関原発第454号

## 設計及び工事計画認可申請書の一部補正について

大飯発電所第4号機

設計及び工事計画認可申請書の一部補正

【資料6-3 蓄電池（3系統目）と充電器（3系統目蓄電池用）の耐震設計の基本方針】

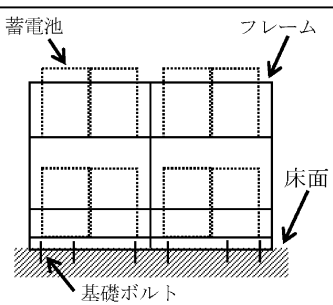
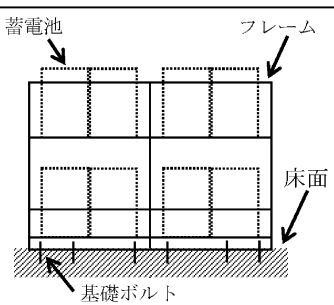
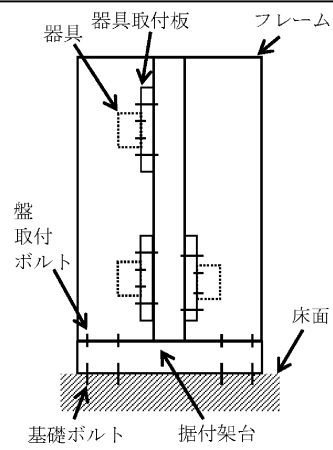
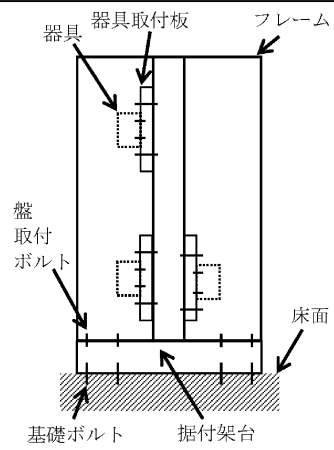
変更前	変更後	備考																						
<p>1. 概要 本資料は、当該申請設備の耐震設計の基本方針について説明するものである。耐震設計の基本方針は、資料6-1「耐震設計の基本方針」に従う。</p> <p>2. 重大事故等対処施設の施設区分</p> <table border="1" data-bbox="373 661 1148 989"> <thead> <tr> <th>設備の種類</th> <th>機器名称</th> <th>重大事故等対処施設の設備分類 施設区分</th> </tr> </thead> <tbody> <tr> <td>非常用電源設備 3. その他の電源装置 (非常用のものに限る。)</td> <td>蓄電池（3系統目）</td> <td>・常設耐震重要重大事故防止設備 ・常設重大事故緩和設備</td> </tr> <tr> <td>非常用電源設備 その他</td> <td>充電器 (3系統目蓄電池用)</td> <td>・常設耐震重要重大事故防止設備 ・常設重大事故緩和設備</td> </tr> </tbody> </table> <p style="text-align: center;">- 04-添6-3-1 -</p>	設備の種類	機器名称	重大事故等対処施設の設備分類 施設区分	非常用電源設備 3. その他の電源装置 (非常用のものに限る。)	蓄電池（3系統目）	・常設耐震重要重大事故防止設備 ・常設重大事故緩和設備	非常用電源設備 その他	充電器 (3系統目蓄電池用)	・常設耐震重要重大事故防止設備 ・常設重大事故緩和設備	<p>1. 概要 本資料は、当該申請設備の耐震設計の基本方針について説明するものである。耐震設計の基本方針は、資料6-1「耐震設計の基本方針」に従う。</p> <p>2. 重大事故等対処施設の施設区分</p> <table border="1" data-bbox="1472 661 2246 1268"> <thead> <tr> <th>設備の種類</th> <th>機器名称</th> <th>重大事故等対処施設の設備分類 施設区分</th> </tr> </thead> <tbody> <tr> <td>非常用電源設備 3. その他の電源装置 (非常用のものに限る。)</td> <td>蓄電池（3系統目）</td> <td>・常設耐震重要重大事故防止設備 ・常設重大事故緩和設備</td> </tr> <tr> <td rowspan="3">非常用電源設備 その他</td> <td>充電器 (3系統目蓄電池用)</td> <td>・常設耐震重要重大事故防止設備 ・常設重大事故緩和設備</td> </tr> <tr> <td>切替盤 (3系統目蓄電池用)</td> <td>・常設耐震重要重大事故防止設備 ・常設重大事故緩和設備</td> </tr> <tr> <td>ケーブル接続盤 (3系統目蓄電池用)</td> <td>・常設耐震重要重大事故防止設備 ・常設重大事故緩和設備</td> </tr> </tbody> </table> <p style="text-align: center;">- 04-添6-4-1 -</p>	設備の種類	機器名称	重大事故等対処施設の設備分類 施設区分	非常用電源設備 3. その他の電源装置 (非常用のものに限る。)	蓄電池（3系統目）	・常設耐震重要重大事故防止設備 ・常設重大事故緩和設備	非常用電源設備 その他	充電器 (3系統目蓄電池用)	・常設耐震重要重大事故防止設備 ・常設重大事故緩和設備	切替盤 (3系統目蓄電池用)	・常設耐震重要重大事故防止設備 ・常設重大事故緩和設備	ケーブル接続盤 (3系統目蓄電池用)	・常設耐震重要重大事故防止設備 ・常設重大事故緩和設備	<p style="text-align: center;">記載の適正化</p> <p style="text-align: center;">記載の適正化 (頁番号の変更)</p>

【資料6-3 蓄電池（3系統目）と充電器（3系統目蓄電池用）の耐震設計の基本方針】

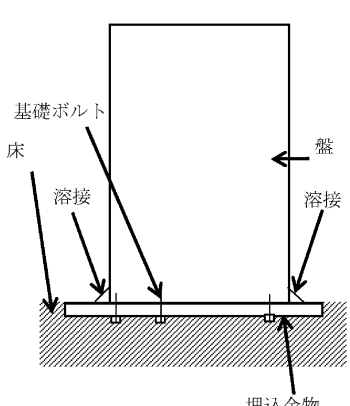
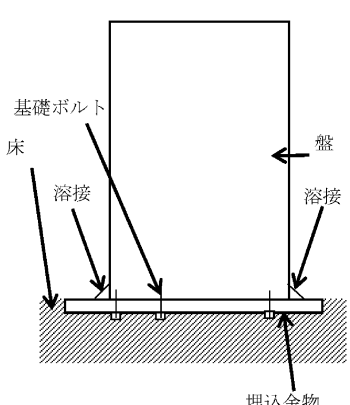
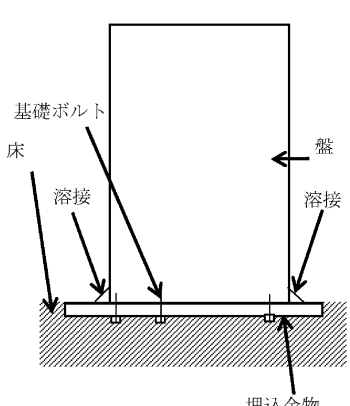
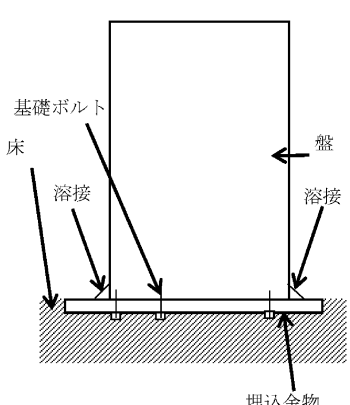
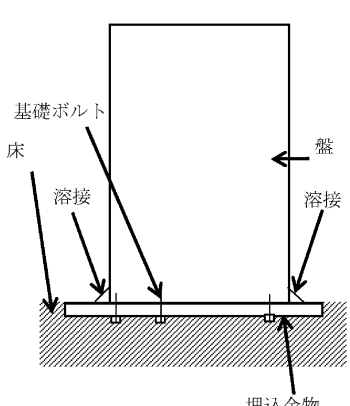
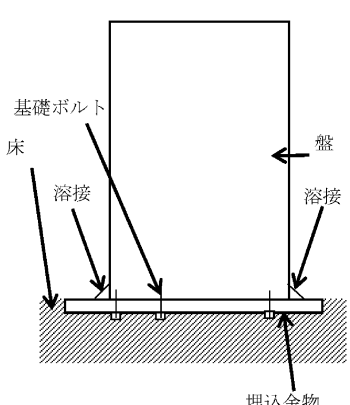
変更前		変更後		備考		
<p>3. 耐震設計の基本事項</p> <p>3.1 構造計画</p> <p>機器は、原則として剛構造とする。</p>		<p>3. 耐震設計の基本事項</p> <p>3.1 構造計画</p> <p>機器は、原則として剛構造とする。</p>				
主要区分	計画の概要	概要図	主要区分	計画の概要	概要図	
	主体構造	支持構造		主体構造	支持構造	
蓄電池 (3系統目)	自立型	蓄電池はフレームにて固定する。フレームは基礎ボルトにて床面に据え付ける。		自立型	蓄電池はフレームにて固定する。フレームは基礎ボルトにて床面に据え付ける。	
充電器 (3系統目蓄電池用)	自立閉鎖型	器具はボルトにて器具取付板に固定する。器具取付板はボルトにてフレームに固定する。フレームは盤取付ボルトにて据付架台に固定する。据付架台は、基礎ボルトにて床面に据え付ける。		自立閉鎖型	器具はボルトにて器具取付板に固定する。器具取付板はボルトにてフレームに固定する。フレームは盤取付ボルトにて据付架台に固定する。据付架台は、基礎ボルトにて床面に据え付ける。	
- 04-添6-3-2 -		- 04-添6-4-2 -		記載の適正化 (頁番号の変更)

主要区分	計画の概要		概要図	主体構造	支持構造	切替盤（3系統目蓄電池用）	自立閉鎖型	盤を建屋床面に埋め込まれた埋込金物に溶接及び基礎ボルトにより据え付ける。		ケーブル接続盤（3系統目蓄電池用）	自立閉鎖型	盤を建屋床面に埋め込まれた埋込金物に溶接及び基礎ボルトにより据え付ける。		記載の適正化
主要区分	計画の概要		概要図													
	主体構造	支持構造														
切替盤（3系統目蓄電池用）	自立閉鎖型	盤を建屋床面に埋め込まれた埋込金物に溶接及び基礎ボルトにより据え付ける。														
ケーブル接続盤（3系統目蓄電池用）	自立閉鎖型	盤を建屋床面に埋め込まれた埋込金物に溶接及び基礎ボルトにより据え付ける。
